Verslag klankbordgroepbijeenkomst 4

Betreft	Reconstructie Singelring fase 3
Opdrachtgever	Gemeente Roermond
Ons kenmerk	ROE439
Plaats	Roermond
Datum	16 februari '23

RECONSTRUCTIE SINGELRING FASE 3

4^e KLANKBORDGROEPBIJENKOMST: ONTWERPFASE

Ontwerpfase: deelgebied Minderbroederssingel

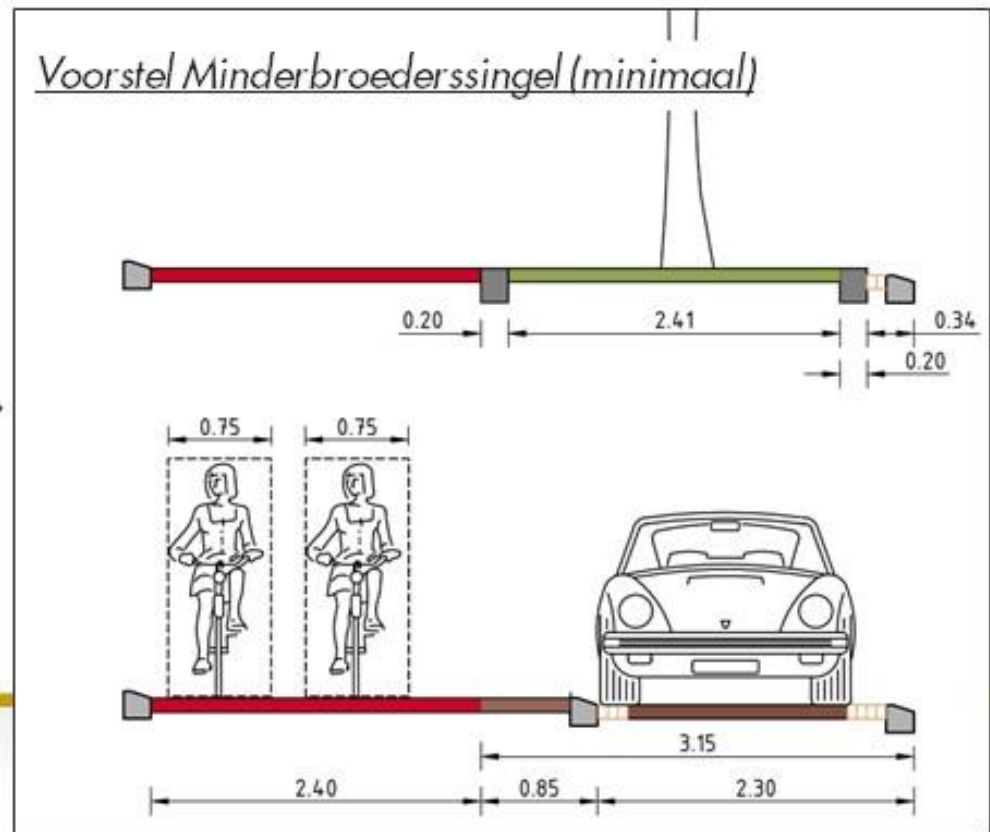
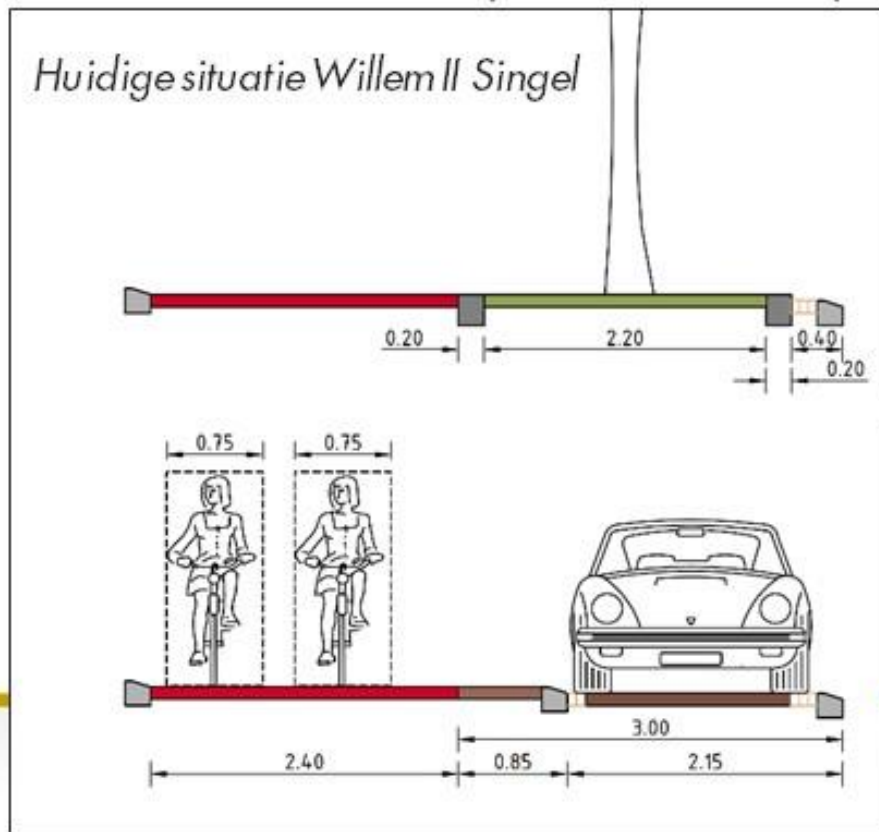
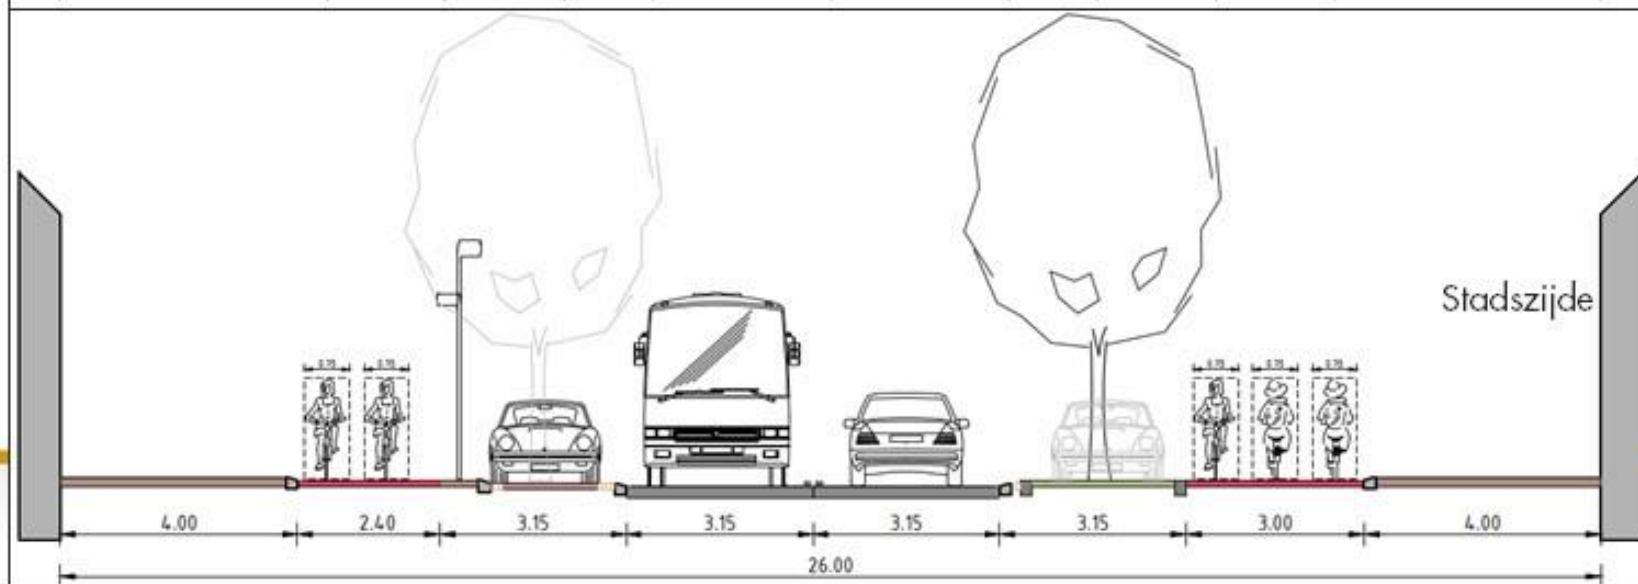
- Het huidige dwarsprofiel bestaat uit trottoir – asfalt – trottoir. De trottoirs zijn circa 6,50 m breed waarvan circa 2 m breedte wordt gebruikt voor de bomen. Parkeren en rijden (fietsers en auto's) is op het circa 13 m brede asfalt.

- Een ontwerpuitgangspunt is brede trottoirs in de Minderbroederssingel. Dit is een ontwerpuitdaging omdat er vrijliggende fietspaden moeten komen. Aan de zijde van de binnenstad een in twee richtingen bereden fietspad (breedte 3 m) en aan de andere zijde een in één richting bereden fietspad (breedte 2,40 m);
- Conform de visie zijn de bomenstrook, parkeerstrook en uitstapstrook gecombineerd met een voorgestelde breedte van 3,15 meter (was 3,20 m in de visie). De bomenstrook worden hiermee meer dan 2 meter verder naar het midden van de singel gebracht;
- De rijweg is versmald naar twee rijbanen zonder fietsstrook. Doordat de rijbaan smaller is en de bomen dicht op de rijstroken staan, nodigt dit uit om minder hard te rijden.

Aandachtspunt vanuit een van de aanwezigen is dat auto's die voor garagepoorten staan (ca. 9 stuks) deels tijdelijk het fietspad blokkeren. Om dat te voorkomen zouden de trottoirs zo breed moeten worden dat er geen of nauwelijks ruimte over blijft voor bijvoorbeeld vrijliggende fietspaden of parkeren. Dat is niet wenselijk. Het verschil in bestaand en ontwerp dwarsprofiel laat ook zien dat in de nieuwe situatie trottoir en fietspad samen meer ruimte geven langs een opgestelde auto te komen dan in de huidige situatie beschikbaar.

Geopperd wordt dat mogelijk een verdere asymmetrie in het nieuwe wegprofiel hieraan een positieve bijdrage kan leveren. Bijvoorbeeld door de trottoirs aan de stadszijde, met meer garageboxen, breder te maken. Harry geeft aan dat als er geschoven wordt in het wegprofiel, door bijvoorbeeld het trottoir breder te maken, er ergens anders op ruimte ingeleverd moet worden. Met de huidige visie van het wegprofiel kan er niet genoeg ruimte in alleen het trottoir gecreëerd worden om een auto volledig dwars op het trottoir te kunnen plaatsen. Daarnaast is het wenselijk om over de gehele lengte van de Minderbroederssingel hetzelfde profiel aan te houden zodat alle lichtmasten en bomen op één lijn staan. Ook wordt vanuit het klankbord aangegeven dat nog meer trottoirbreedte aan de stadszijde nadelig is voor de overzijde waar het ontwerpprofiel de rijstrook al 60 cm dicht bij de gevels plaatst vanwege het éénrichtingsfietspad.

Ontwerpfase: rotonde en oversteek Molenstraat

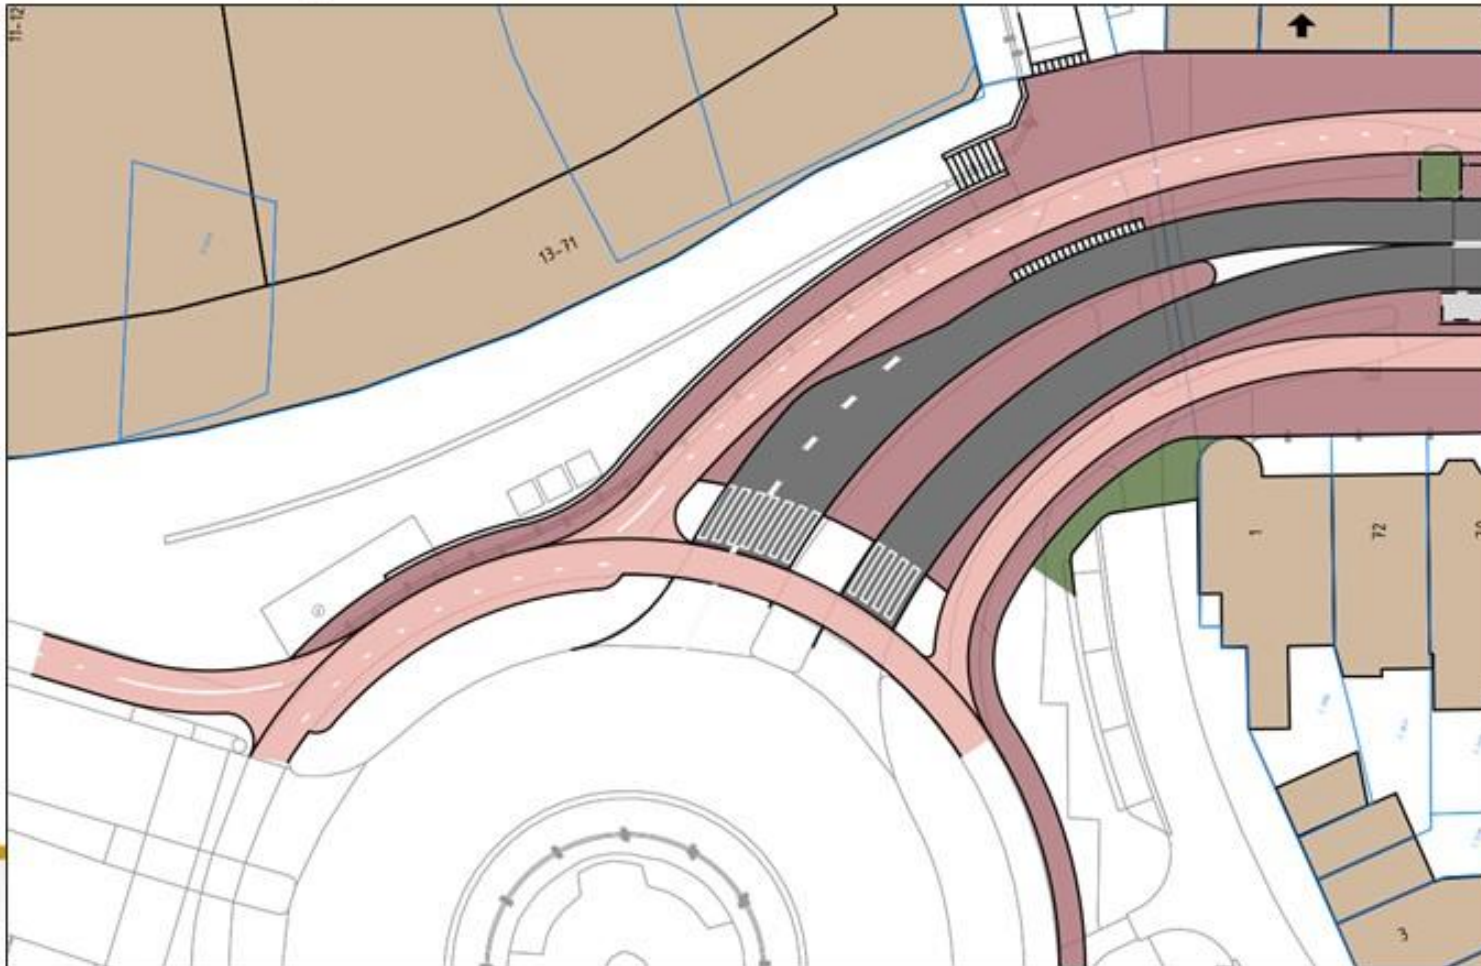
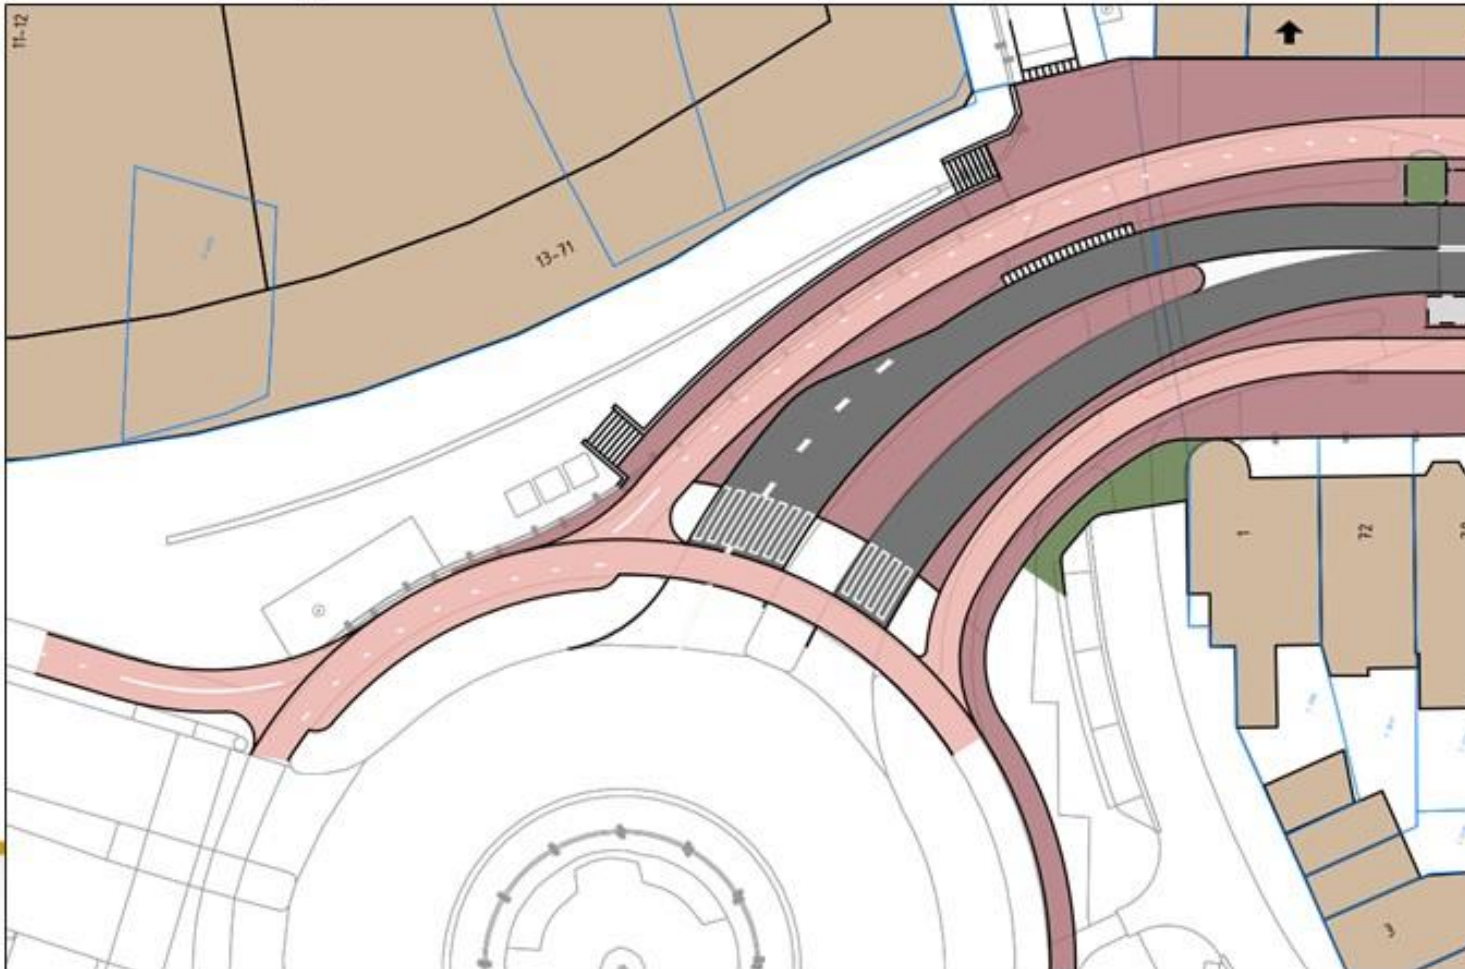
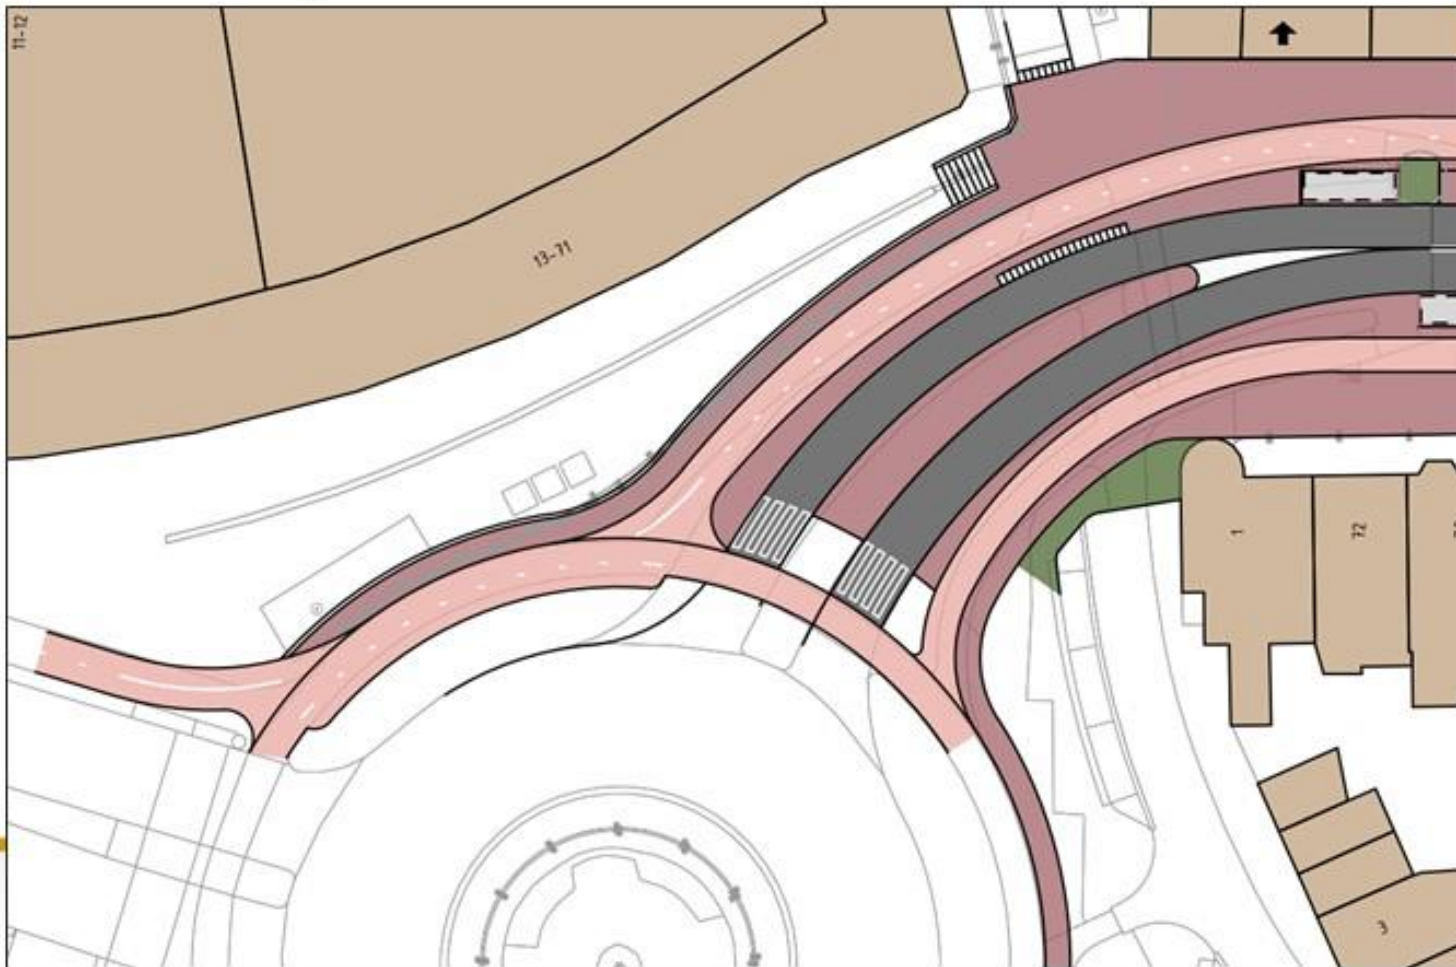
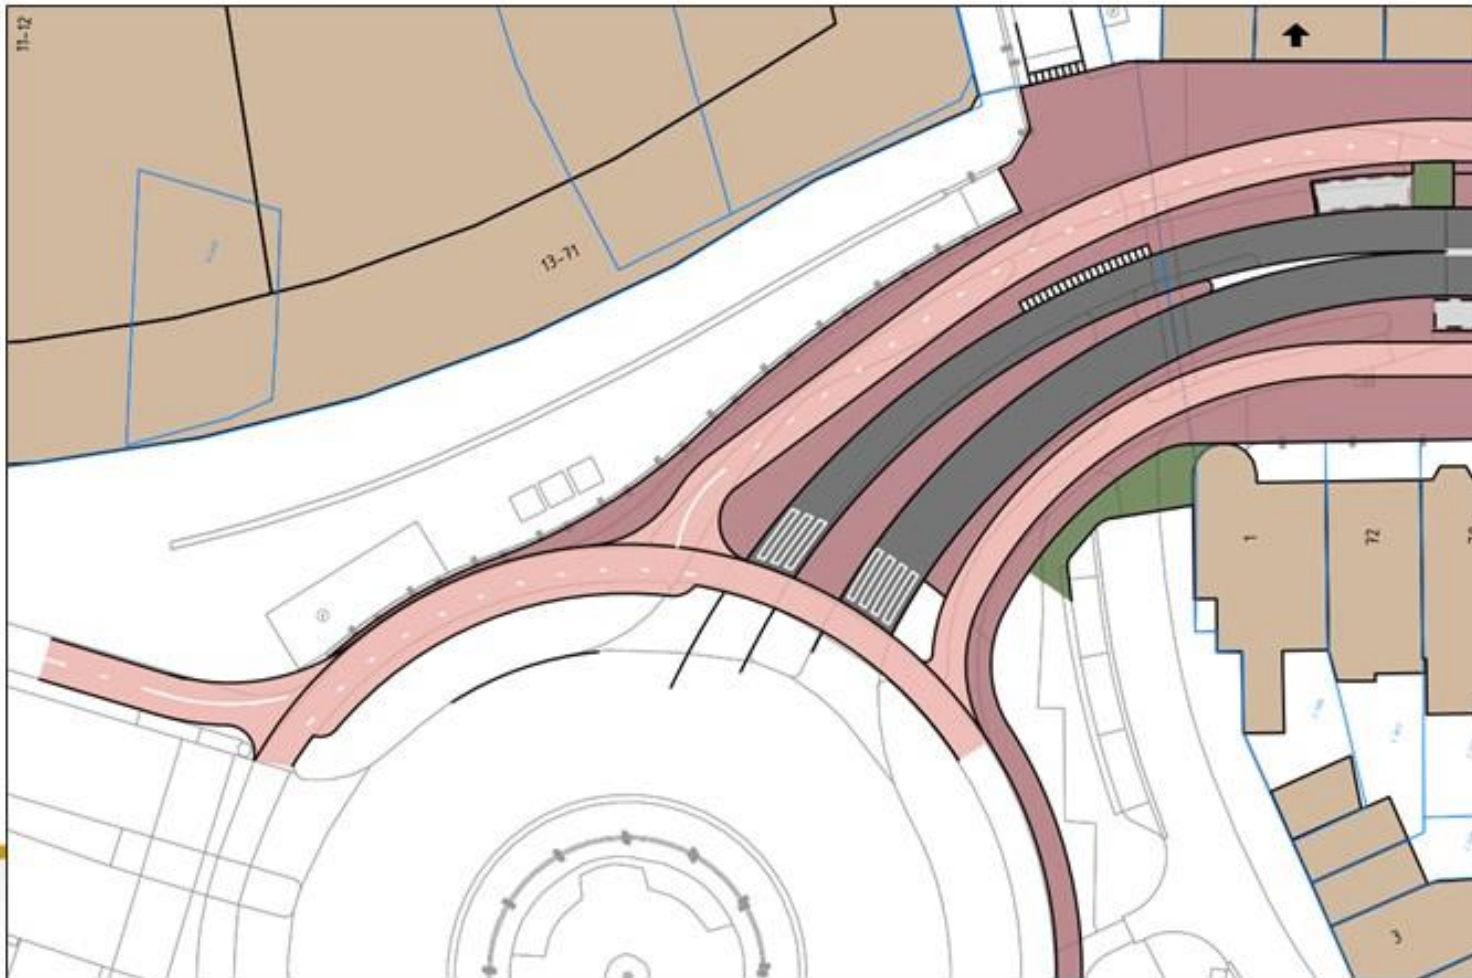
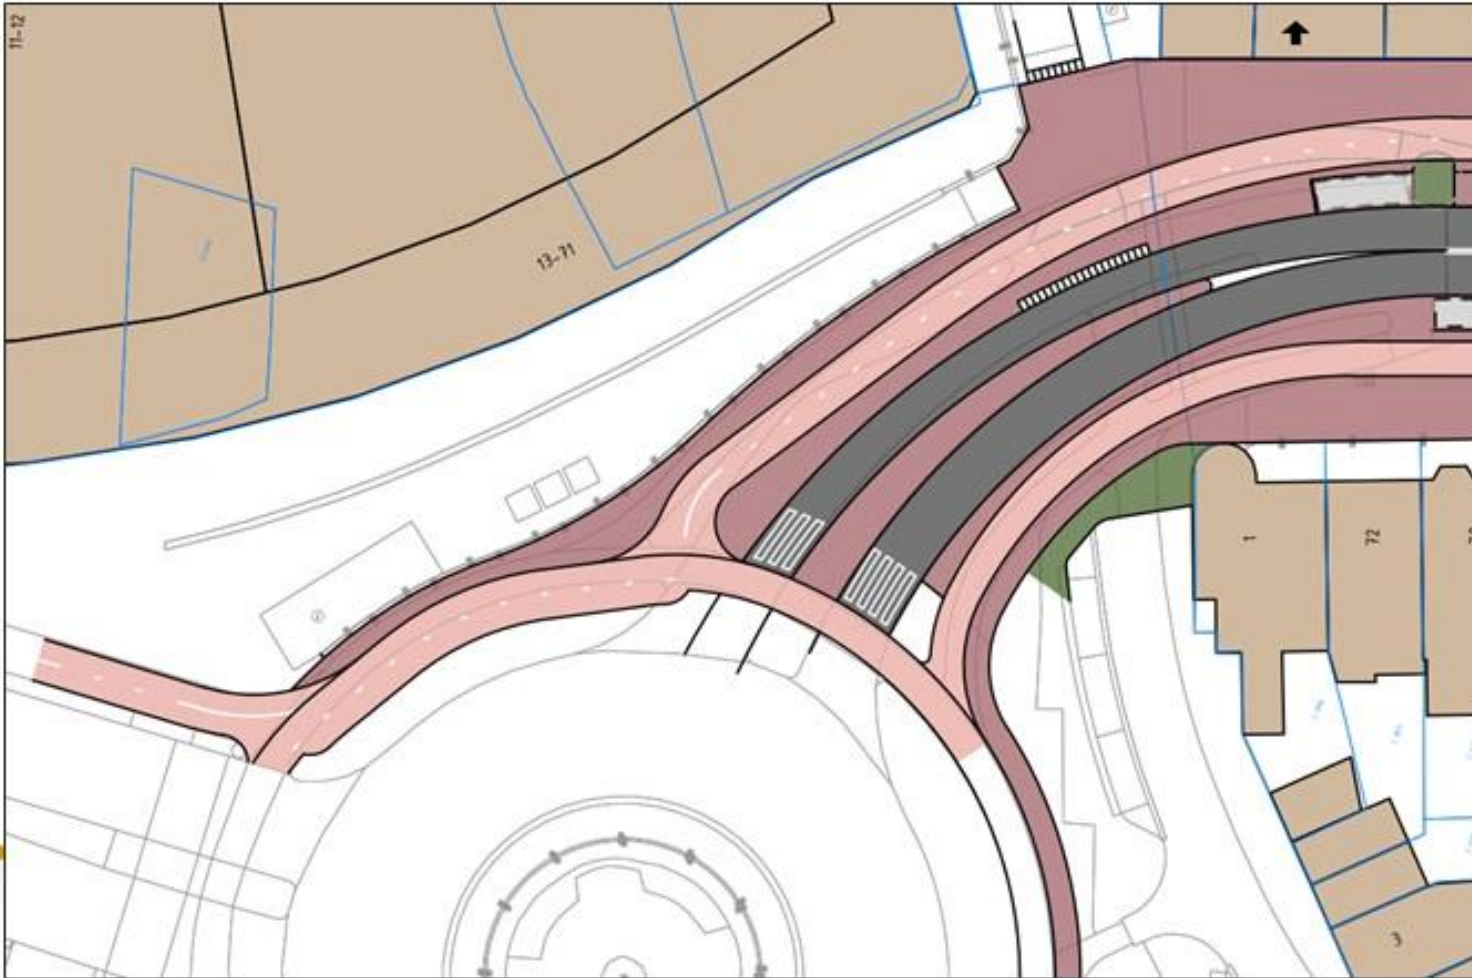
Vanuit de klankbordgroep wordt aangegeven dat in alle ontwerpen het dubbele fietspad stopt bij de rotonde wat voor verwarring en een mogelijk gevaarlijke situatie kan leiden. Het zou wenselijk zijn als het dubbele fietspad doorgetrokken wordt tot over de oversteek van de rotonde. Dit wordt meegenomen in een verdere uitwerking.

Het is wenselijk om een zo veilige mogelijke situatie te creëren waarbij ontwerp 5 het beste aansluit. Bij ontwerp 5 zal de rechtsaf strook gesaneerd worden en er een goede loop- en fietsstructuur gecreëerd worden. Daarnaast zijn er het minst aantal conflictmomenten tussen de verschillende verkeersdeelnemers. In dit ontwerp zou de muur behouden kunnen worden wat betekent dat de kosten relatief laag blijven. Het ontwerp van de Minderbroederssingel en de fiets- en voetgangersoversteekplaatsen moeten nog voorgelegd worden aan de raad. Hierbij zal er niet alleen naar het ontwerp en de veiligheid gekeken moeten worden maar ook naar de kosten.
